DSG-01시리즈 전자절환밸브 DSG-03시리즈 전자절환밸브 —— 취부볼트 제공 중지 안내의 건 ——

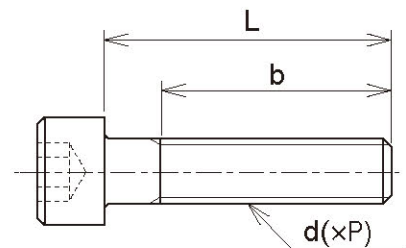
호평을 받고 있는 DSG-01 시리즈 전자절환밸브 및 DSG-03 시리즈 전자절환밸브의 취부 볼트 제공을 중지하게 되어 안내 드립니다.

취부 볼트가 필요하신 경우에는 별도 주문 부탁드립니다.

2019년 6월 생산분부터 개시

중지 과도기에는 취부볼트 유무가 혼재될 경우가 있습니다.

구분	DSG-01시리즈 전자절환밸브	DSG-03시리즈 전자절환밸브
종류	육각구멍 부착 볼트	
나사호칭 d	M5	M6
나사피치 P mm	0.8	1
볼트길이 L mm	45	35
나사길이(참고) b mm	22	24
조임토크	5~7 N·m 사용압력25MPa이상 일 경우 6~7N·m	12~15 N·m

DSG-01시리즈 전자절환밸브 : MBK-01-05-70, DSG-03시리즈 전자절환밸브 : MBK-03-05-10
